Tillstånd till ändring av byggnadsminne, Berns Salonger,  
Katthavet 6, Norrmalm, Stockholm.

11.392-46-90

GAVELFASAD AV VERANDA

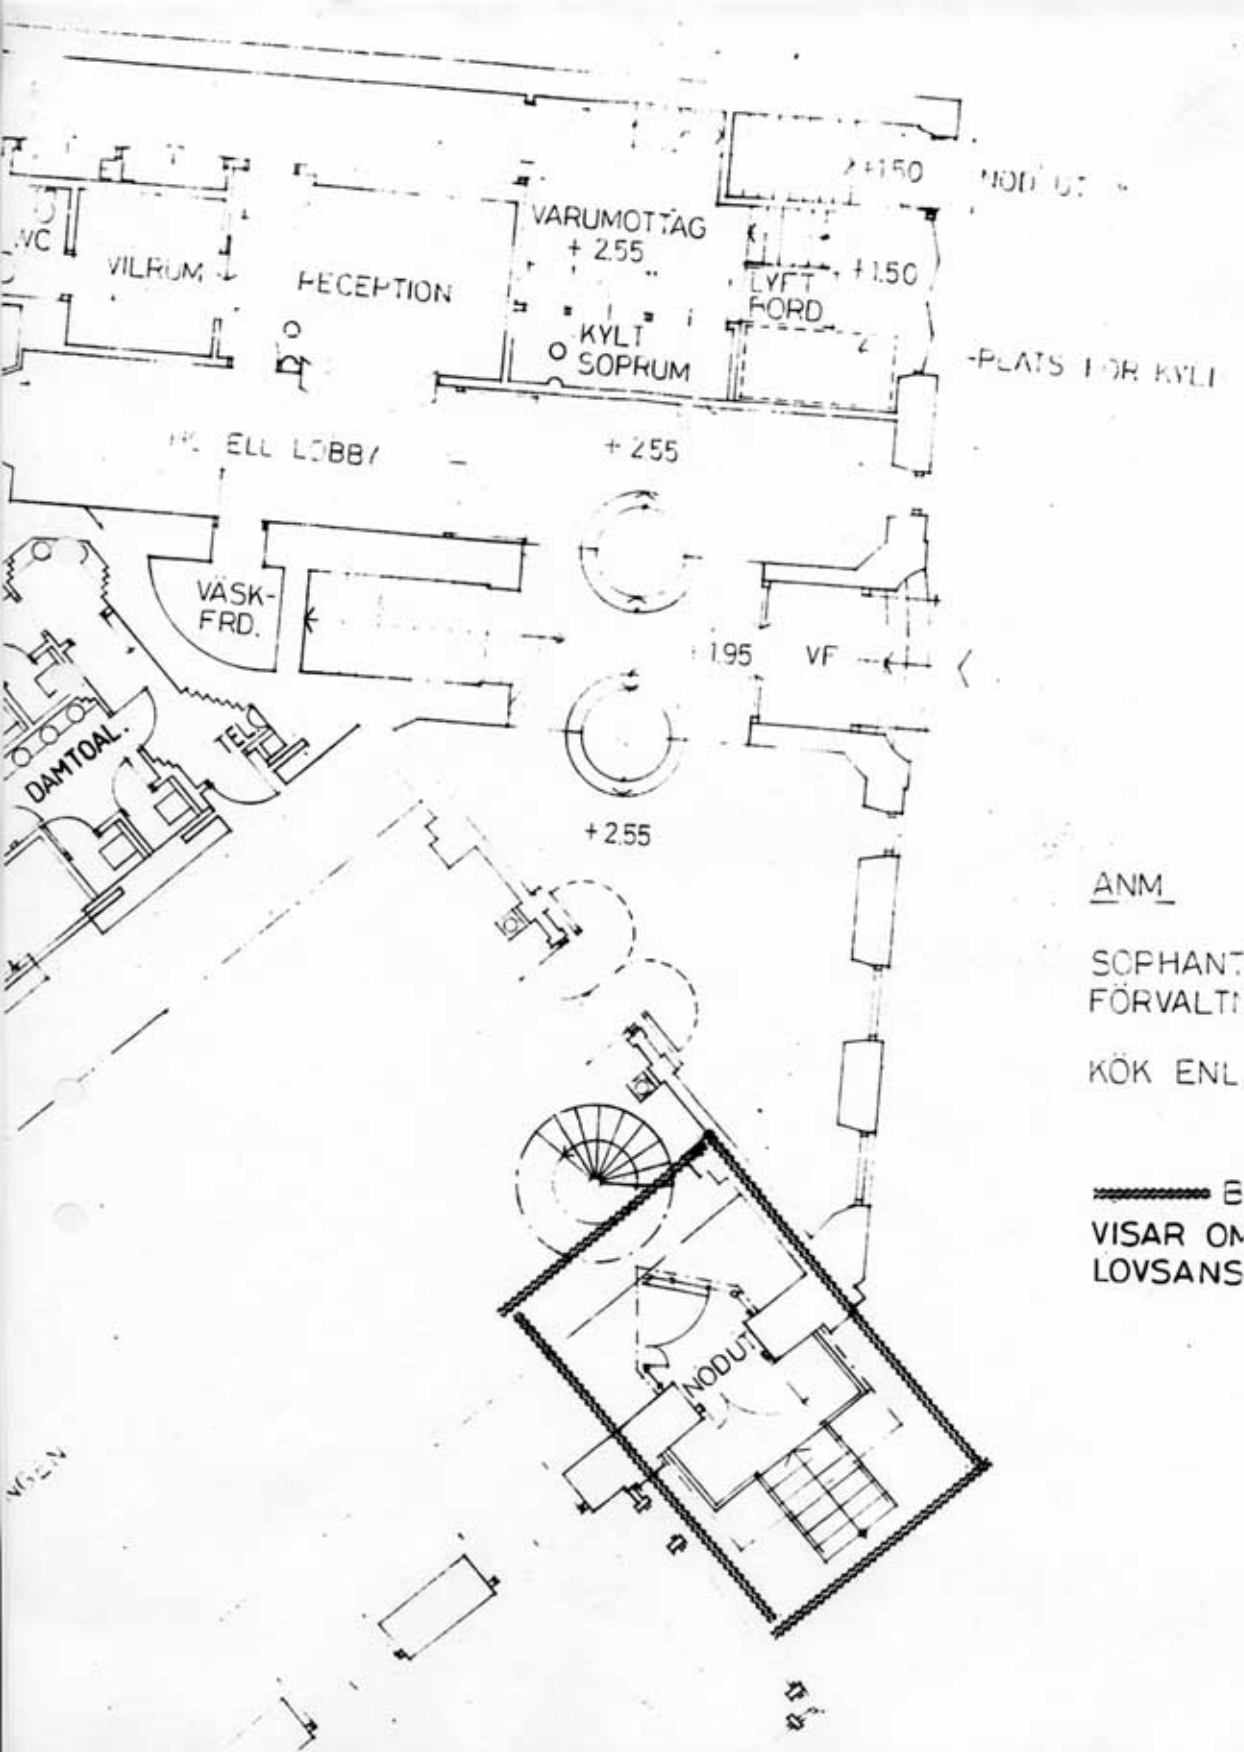
Punkt nr 2 avser ett tidigare icke godkänt förslag som nu har reviderats och fått en godtagbar utformning.

GARDEROB

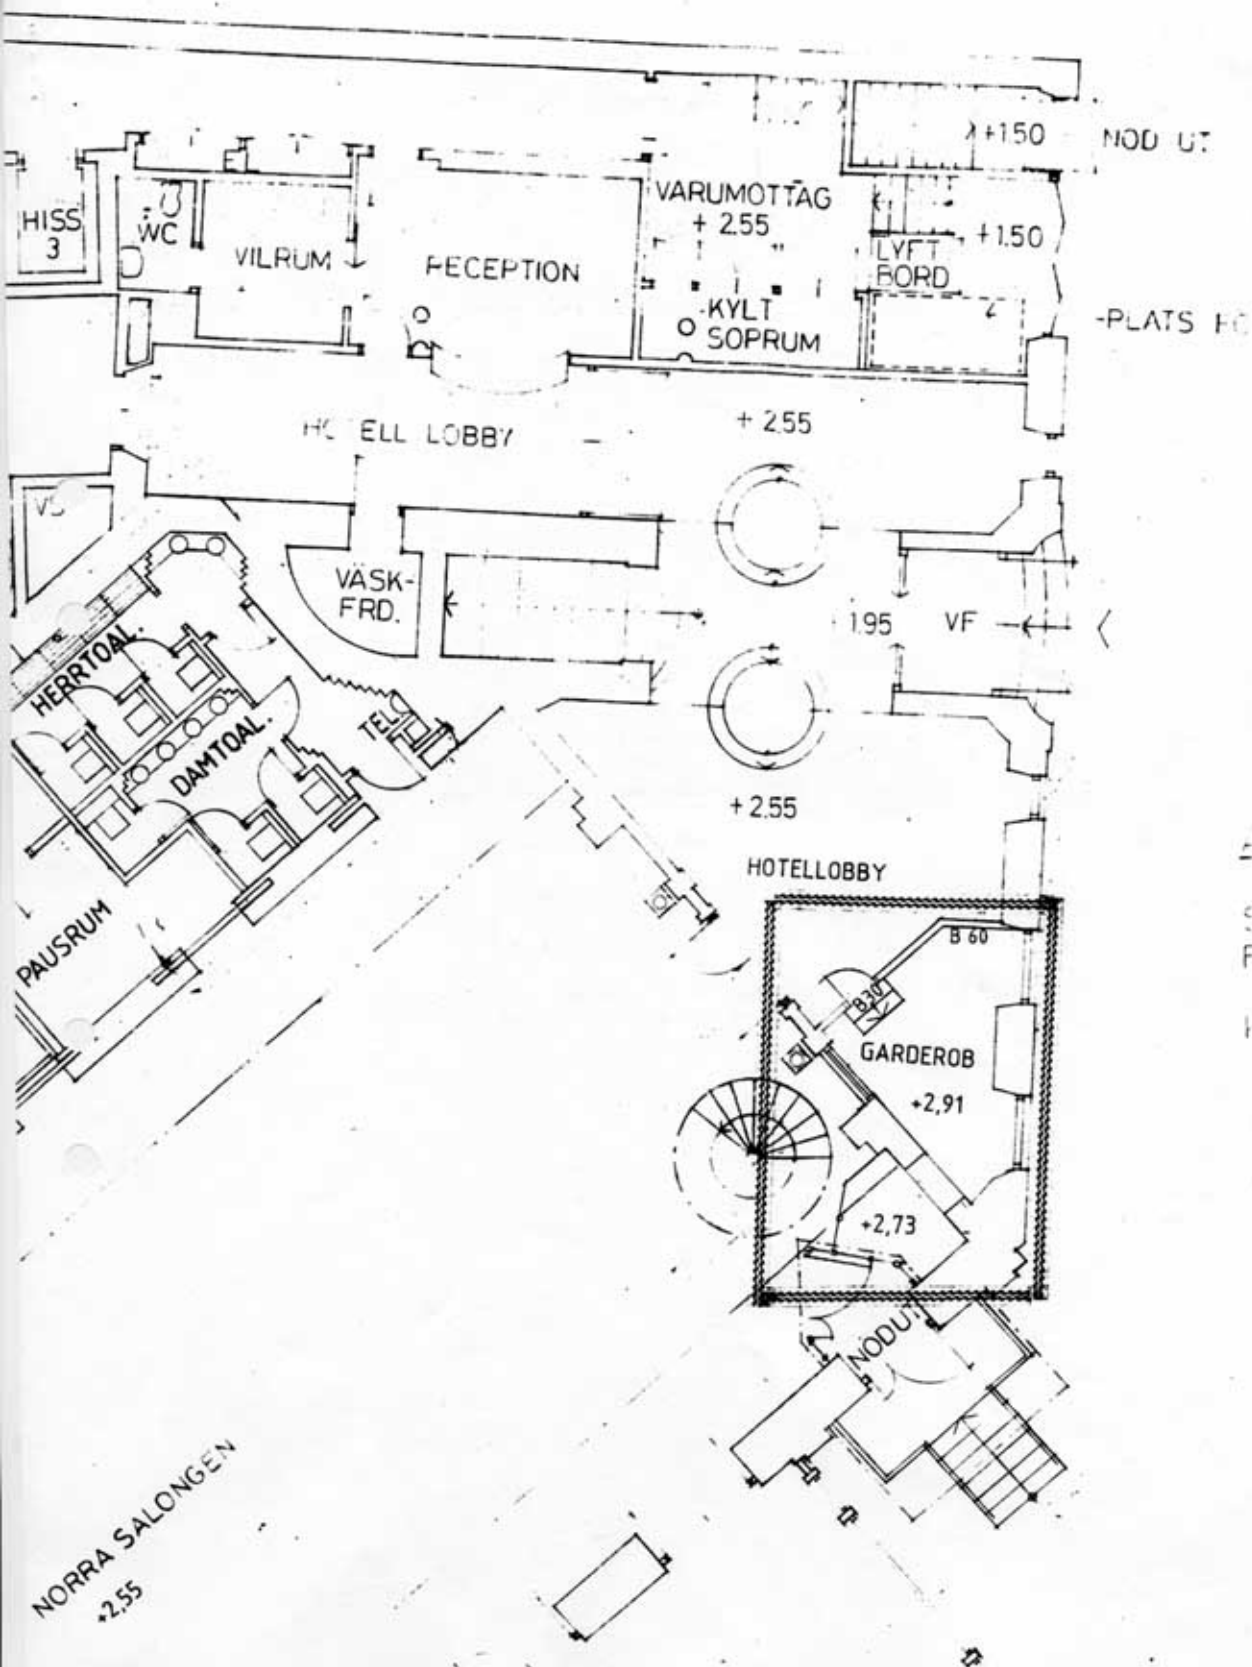
Punkt nr 3 föranleds av ett akut behov av att lösa garderobsfunktionen för Lilla Salongen, eftersom huvudgarderoben i källarplanet inte längre kan nyttjas av lokalens gäster. Lösningen innebär att en del av den anslutande hotellslobbyn tas i anspråk som garderob, och att en inlämningsdisk inne i salongen anordnas i anslutning till entrén i form av öppning i mellanväggen i befintlig spegel. Brandmyndigheten godtar inte att befintliga dörrar används, vilket annars vore det naturliga. Den nya öppningen avses utformas som en fyradeltad spegel utan synlig spröjs, och består i praktiken av två vikkdörrar. När garderoben inte används stängs dörrarna till.

Länsstyrelsen har diskuterat åtgärden på plats tillsammans med representant för sökanden, stadsmuseet och arkitekten. Länsstyrelsen har godtagit att en garderobsdisk anordnas på föreslagen plats i avvaktan på en bättre framtida lösning.

Med stöd av 3 kap 14 § kulturminneslagen lämnar  
länsstyrelsen tillstånd till de föreslagna förändringarna  
inom Lilla Salongen på Berns. Som villkor gäller

- att den nedtagna spegeln förvaras på ett betryggande sätt  
så att den senare kan återställas på sin plats
- att spegelramen bevaras intakt
- att bänkskivan utförs av trä och täckmålas lika spegelra-  
men
- att garderobsutrymmet ges en stilmässig utformning som  
ansluter till Berns allmänna karaktär och färgsätt-  
ning.
- att dokumentation av arbetena tillställs länsstyrelsen  
senast sex månader efter det att de avslutats.
